## CAMPO DI STOCCAGGIO GAS BORDOLANO

### Sintesi delle principali variazioni rispetto al precedente SIA del Giu. 2008 e successive Integrazioni SIA del Gen. 2009

<b>Identificativo documento Committente</b> 010300DFLA.12375	<b>Identificativo documento Progettista</b> 10-BD-E-94720	<b>Indice Rev.</b>		<b>Foglio di Fogli</b> 2 / 16
			<b>Stato di Validità</b>	<b>N. Rev</b>	
			EX-DE	0

Figura 1: Localizzazione dei ricettori nei pressi dell'area di Centrale

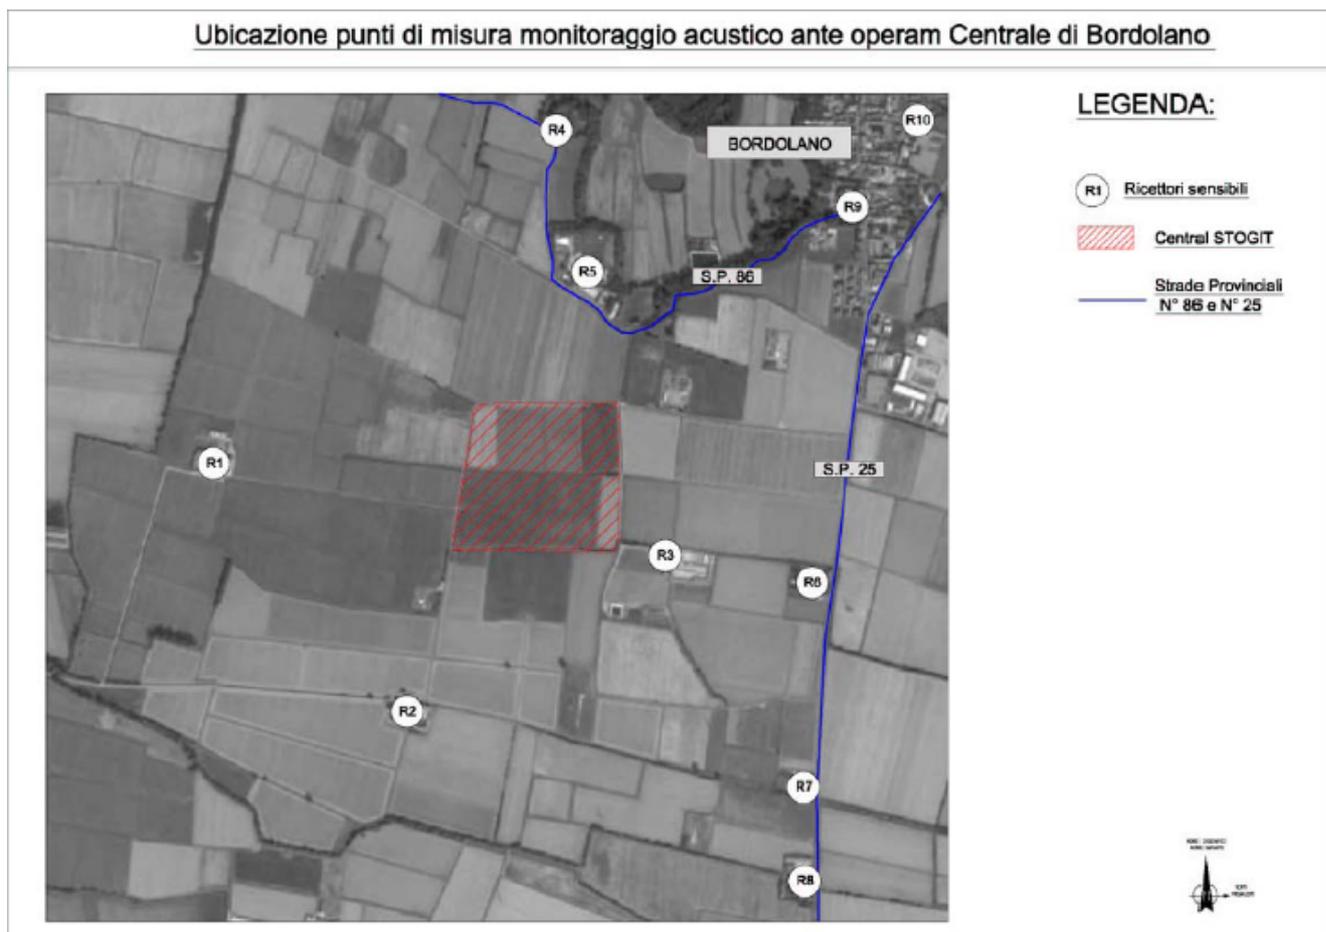
Figura **1** si riporta la mappa dei ricettori presenti nell'intorno dell'area di Centrale mentre in **Tabella 2** sono indicati i risultati delle simulazioni acustiche eseguite in accordo alla nuova configurazione d'impianto rispettivamente per le due fasi di funzionamento di Centrale. Nelle tabelle sono riportati, inoltre, i risultati delle simulazioni acustiche presenti nella documentazione SIA al fine di poter avere un diretto confronto tra i livelli di rumore ambientale ottenuti presso i Ricettori nelle due configurazioni di Centrale.

Per quanto riguarda i ricettori "R" (sostanzialmente abitazioni nei pressi della Centrale), l'allontanamento delle sorgenti di rumore dal lato Nord e Nord-Est della centrale ha permesso di conseguire, durante la fase di erogazione, un miglioramento dei livelli di rumore sui ricettori del lato Nord, in particolare per i ricettori R4 (Cascina La Gatta Ubriaca) ed R5 (Cascina Colombara).

Per gli altri ricettori, i livelli stimati di rumore in entrambe le fasi sono sostanzialmente simili (i.e. con scostamenti inferiori ad 1 dBA) rispetto a quelli del precedente studio incluso nella documentazione SIA già presentata.
